**Comune di  
Borgo Valsugana**  
(Provincia di Trento)

# VARIANTE 02/2021

OGGETTO: Seconda Variante 2021 – Variante non sostanziale al PRG ai sensi dell'art.49 comma 4 della l.p. n.15/2015 – Area perequativa C3-AT3.

**Relazione tecnica-illustrativa Integrativa**  
a seguito di osservazioni alla variante adottata con delibera del consiglio comunale n.14 del 18 marzo 2021

**Variante 1.** Con variante del P.R.G. del 2013 è stato definito il perimetro dell'area perequativa C3-AT3 in base alle particelle catastali, ricomprendendo parte della p.ed. 1882.

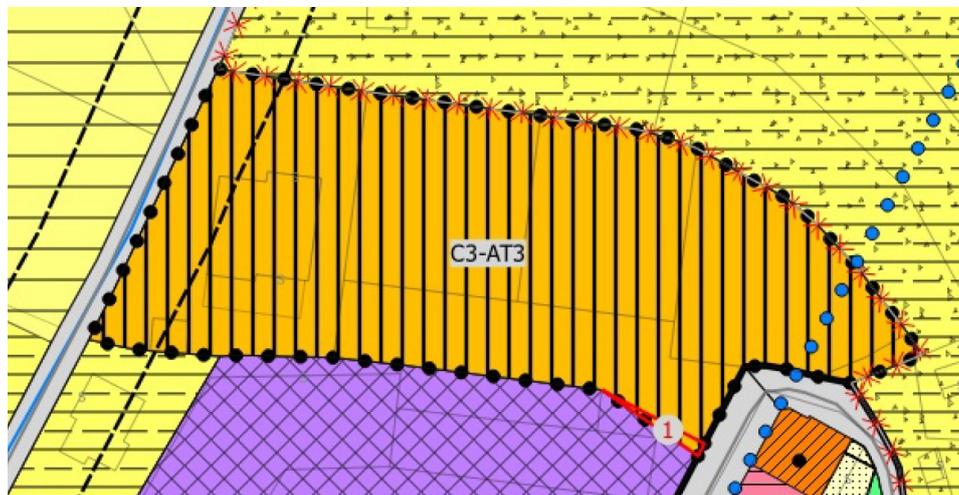
Successivamente al frazionamento della p.ed. 1882, divenuta in parte p.f. 341/5, si è creato un discostamento fra P.R.G. e mappa catastale.

Di fatto la p.f. 341/5 è completamente ricompresa nel perimetro del piano di lottizzazione.

Con questa variante si provvede a sistemare questo refuso e a ricomprendere interamente la p.f.341/5 all'interno dell'Ambito 1.

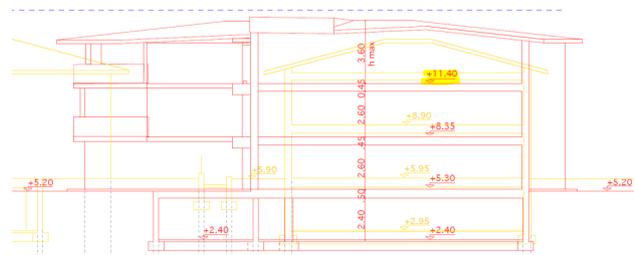
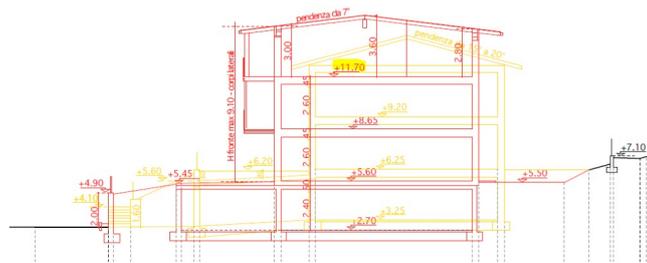
1. **prot. n.13261 del 05/05/2021:** Con questa nota viene osservato che:
  - *“a fronte dell’eliminazione di una unità abitativa è stata autorizzata la realizzazione di numero 2 unità abitative ben 2 metri più alte rispetto all’abitazione già esistente passando da un’altezza massima da 7,50mt. A 9,50mt. E che il numero di piani da 2 sia passato a 3.*

- *l’aumento dell’altezza dei nuovi edifici sia in netto contrasto con le caratteristiche urbanistiche ed ambientali del contesto e non corrisponde affatto alla tipologia degli edifici presenti.*

- *tali edifici andrebbero a sorgere al limite dell’Area di “Tutela degli insediamenti storici” del Castel Telvana e ciò appare francamente poso se non per nulla rispettoso dello stesso.*

- *la sopravvenuta potenziale limitazione dei diritti di veduta di terzi.”*
2. **prot. n.13499 del 06/05/2021:** Con questa nota viene osservato che:
  - *“l’elevato impatto ambientale/visivo che queste due nuove palazzine andrebbero a creare rispetto al contesto esistente. (2 Nuove palazzine di 3 piani con H max. fronte 9,50 ml). Le nuove costruzioni risulterebbero stando alla simulazione a basso livello impattante ma sono viste da una sola e bassa angolazione, prese partendo dall’inizio di Via Mercato partendo in salita dopo la Piazzetta del Teatro Vecchio. Questo non rende l’idea dell’impatto visivo oltre che paesaggistico che tali nuove costruzioni andrebbero ad arrecare. Infatti solo quando si arriva alla fine di Via Mercato e la strada curva per salire verso Castel Telvana ci si rende conto di questo. Nella relazione tecnico-illustrativa si è presa in considerazione la Via del Mercato partendo dal basso e risalendo cono state realizzate ben 13 foto che mettono in evidenza lo “stato dell’arte”, molti edifici risalgono al periodo 2post-bellico.”*

- *“le ultime costruzioni “edificate di recente” sono edifici in prossimità dell’area C3-AT3 nello specifico la p.ed.1083 e la p.ed.1332 risultano solo a due piani.”*

*- "Pensiamo che le eventuali palazzine potrebbero avere un'altezza che sia compatibile cioè uguale e non oltre quella contraddistinta in mappa dalla p.ed.3147, l'allineamento delle distanze degli edifici di una nuova costruzione rispetto a quello già esistente (intendendo con ciò un'incongruenza nella distanza tra l'edificio esistente con i confinanti e la diversa distanza con cui verrebbero costruite le nuove palazzine). Tutto questo permetterebbe di rispettare quanto descritto negli obiettivi e criteri d'intervento ossia "...la bassa densità dell'ambito 1 garantisce una buona qualità ecologica (alta permeabilità e verde pubblico e privato) permettendo di concludere questo brano d'abitato che ne completa le qualità paesaggistiche ed ambientali...". Tutto quanto analizzato, tenendo conto delle osservazioni evidenziate si chiede a codesta Amministrazione Comunale di voler valutare l'auspicata scelta, di rivedere i contenuti della variante per quanto attiene dimensioni, altezze, distanze.";*

1. Altezza edifici: Alla data di realizzazione dell'edificio individuato dalla p.ed.3147 all'interno del Lotto 4 dell'Ambito 1 dell'area perequativa C3-AT3, la normativa comunale ammetteva la realizzazione di due piani fuori terra (NP2). Secondo l'art.8.4 delle Norme di attuazione del PRG al tempo vigente, l'altezza di un piano (da estradosso a intradosso dei solai) non poteva eccedere i 3,50m. Inoltre il piano sottotetto non veniva computato come piano se presentava un'altezza media ponderale minore-uguale a 2,20m. In totale, quindi, tutti gli edifici dell'ambito 1 avrebbero potuto avere un'altezza massima, misurata sul piano verticale dal piano di spiccato a metà falda, pari a 10,20m (3,50+0,50+3,50+0,50+2,20m). Quindi ben più alta di quanto approvato con la presente variante.

Inoltre, con riferimento all'edificio identificato dalla p.ed.3147, si evidenzia che l'altezza che l'edificio potrebbe raggiungere applicando la vigente normativa è maggiore di quella prevista per le nuove palazzine. Questo è evidente dal sottoriportato schema ipotizzando un'altezza del fronte della p.ed.3147 pari a 7,50m (sagoma in verde).

Con la presente variante (4<sup>^</sup>) viene prevista la realizzazione di due palazzine a tre piani, anziché tre edifici a due piani, abbassando la quota del piano di spiccatto. Si evidenzia, come riscontrabile nella Tav.4A2, che la quota del piano di calpestio del piano terzo delle nuove palazzine corrisponde alla quota di calpestio del piano secondo dell'edificio esistente sul "lotto 4" (p.ed.3147) e la differenza al colmo fra le palazzine e la p.ed.3147 è di 65cm (15,30-14,65m) con il "lotto 1" e di 35cm (15,00-14,65) con il "lotto 2".

Le nuove palazzine presentano quindi un'altezza massima al colmo (15,30 e 15,00m) pressoché uguale a quella dell'edificio insistente sul "lotto 4" (+14,65m – linea aranzione) e comunque al di sotto dell'altezza potenzialmente realizzabile nel "lotto 4" applicando gli indici del PRG vigente (Hfronte max 7,50 – riga tratteggiata blu).

# SCHEMA DI IMPIANTO URBANISTICO

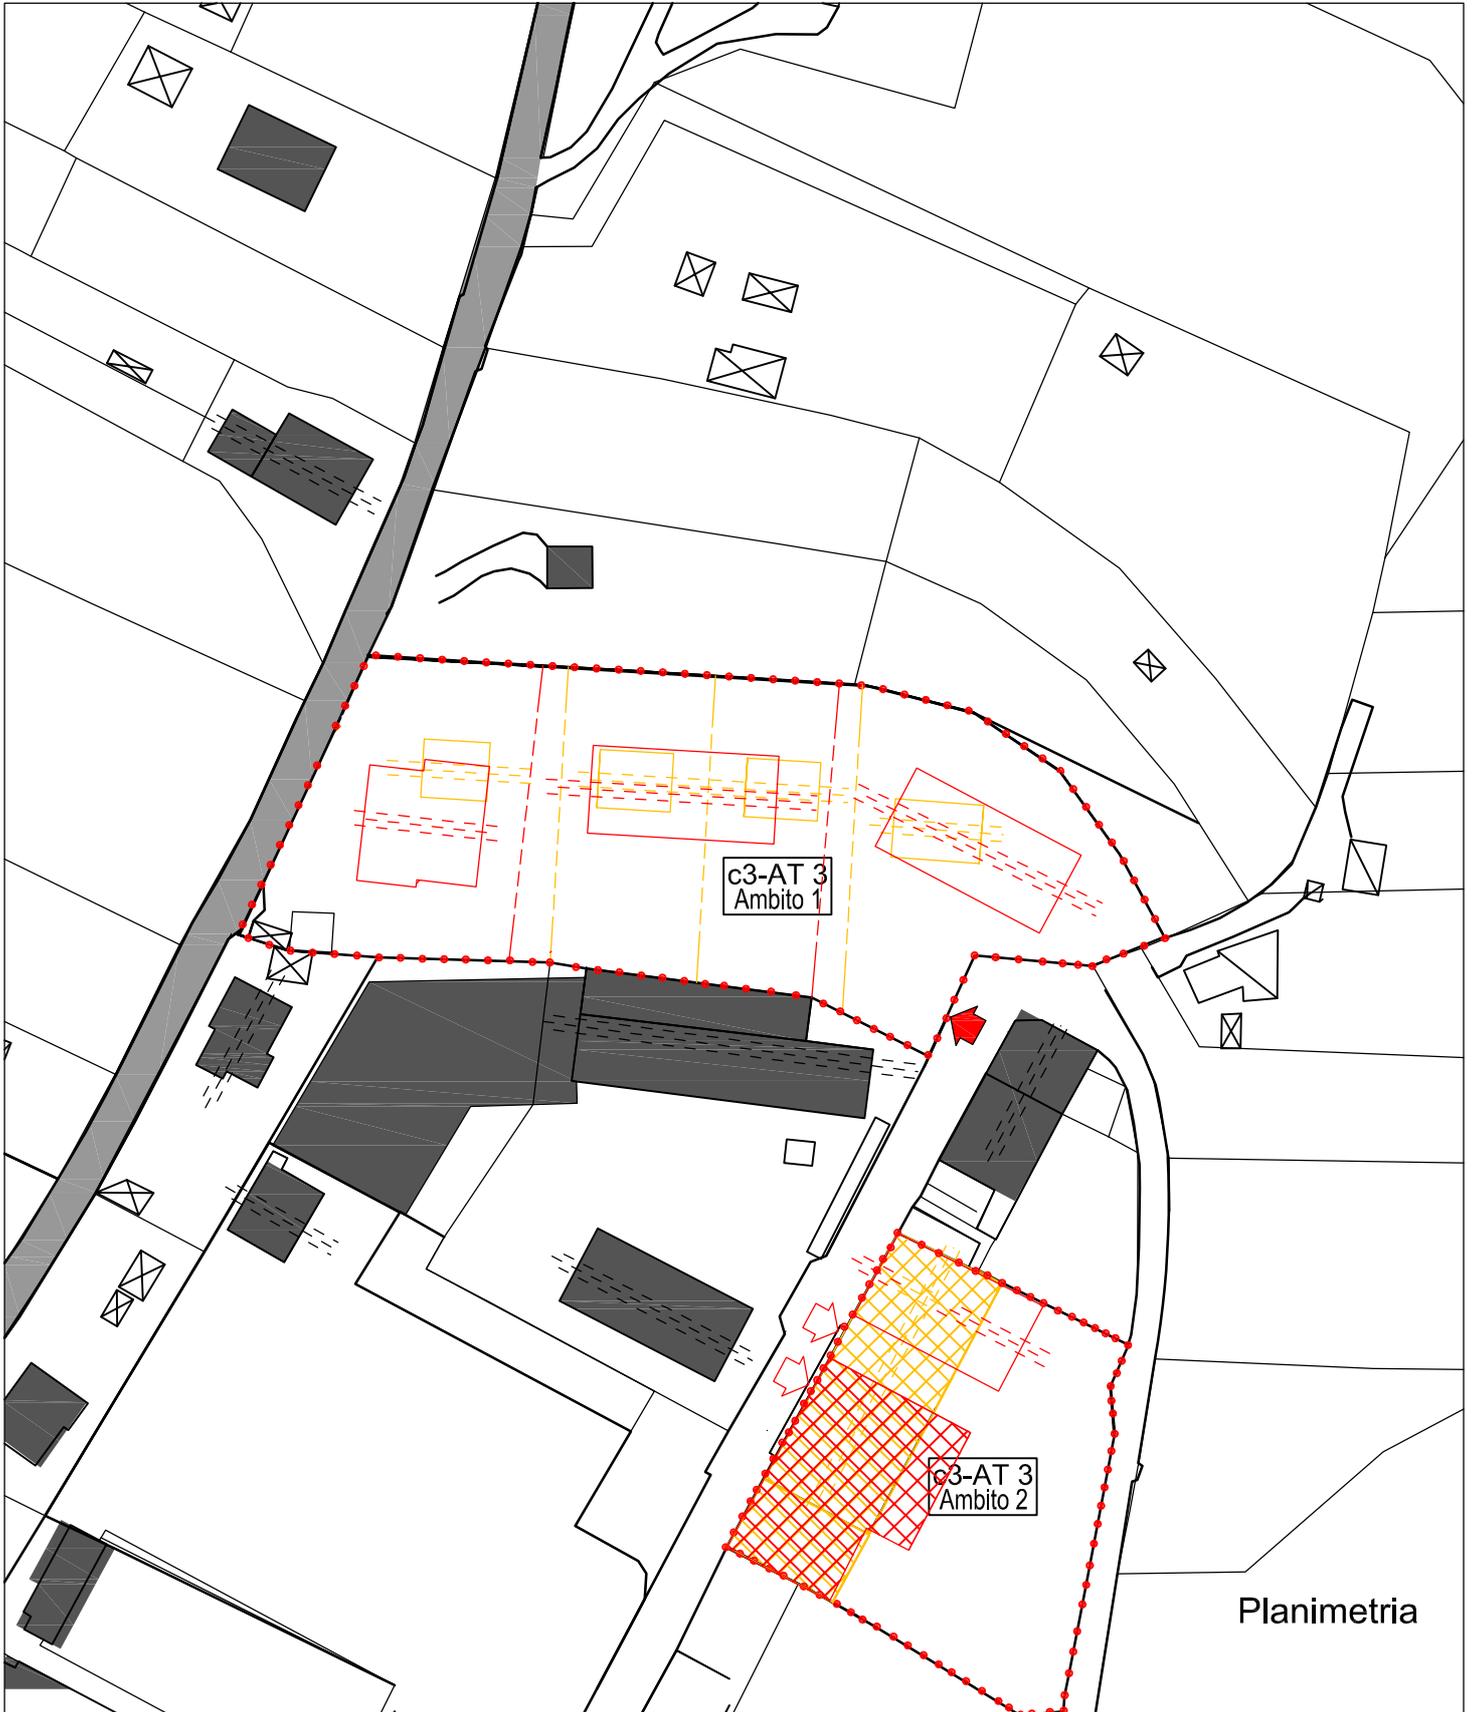
A pagina 3 viene rivisto lo "*schema di impianto urbanistico*" in base alle nuove variazioni.
